**INFORME CONSOLIDADO DE LA EVALUACIÓN
DECLARACIÓN DE IMPACTO AMBIENTAL DEL PROYECTO “Minicentral El Portal”**

Figura AP.3 Área de Influencia del Proyecto (línea amarilla) y levantamiento en terreno de grupos humanos (punto Rojo).

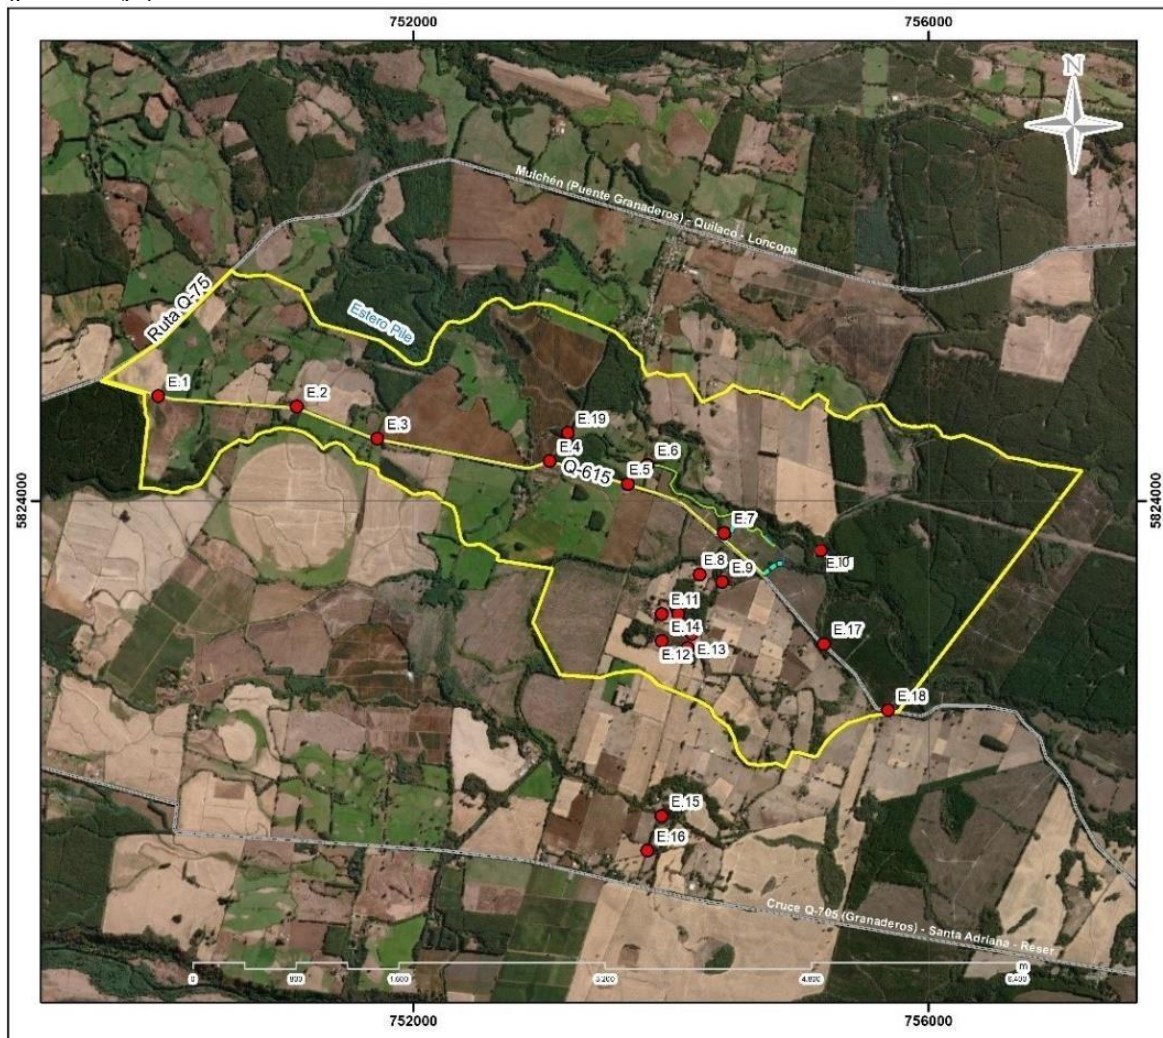
Observación:

Respecto de la caracterización de los Sistemas de Vida y Costumbre de Grupos Humanos en el SEIA, en el Anexo A1.6.1 de la Adenda, se incluye la actualización del área de influencia del Proyecto, basado en lo definido por la Guía de referencia definida por el SEA para esta componente, antecedentes que se describen a continuación: Con fecha 7 y 8 de septiembre de 2021, se actualizó la Línea de Base de medio humano, el cual se puede revisar en el siguiente link:

https://seia.sea.gob.cl/archivos/2021/10/20/Anexos_A1.6_Act_LB_A1.zip, relevando con información primaria las características del área de influencia del proyecto. La Figura AP.3, presenta la definición de Área de influencia determinada para el Proyecto y los grupos humanos definidos para esta área.

Figura AP.4 Ubicación de viviendas respecto de obras del Proyecto

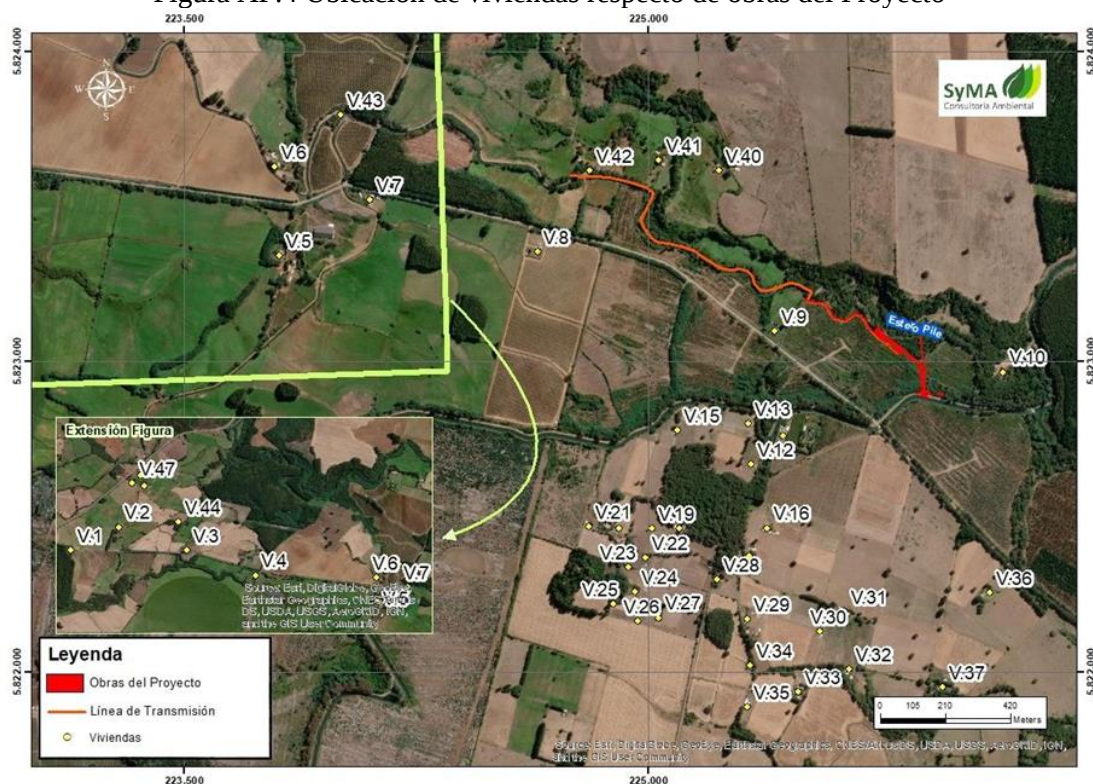
Observación:

Esta Dirección Regional considera pertinente la observación ya que se refiere a materias ambientales contenidas en el proyecto. Al respecto se debe indicar que en el Anexo A1.7 de la Adenda del proyecto el titular presentó un KMZ del Proyecto con las obras definidas para la ejecución del mismo, el que corresponde al siguiente link: https://seia.sea.gob.cl/archivos/2021/10/20/Anexo_A1.7_KMZ_Proyecto.zip, así como también en el Anexo A1.6.1 se entrega el KMZ con los grupos humanos elevados para el área de influencia definida en el Anexo A1.6.1 de la Adenda, el cual se encuentra en el siguiente link: https://seia.sea.gob.cl/archivos/2021/10/20/Anexos_A1.6_Act_LB_A1.zip.

La ubicación de las viviendas con respecto al proyecto se presenta en la siguiente figura:

Con respecto al potencial de afectación a la salud y calidad de vida de los grupos humanos se debe indicar que el titular durante la evaluación ambiental presentó el análisis de los impactos del proyecto a la salud de la población, asociado a la generación de emisiones a la atmosfera, ruido y residuos. A continuación, se presenta un análisis resumido de ellos, sin perjuicio de la información contenida en el expediente del proyecto donde se presentan los respectivos anexos de cada uno de los estudios asociados a la componente en análisis:
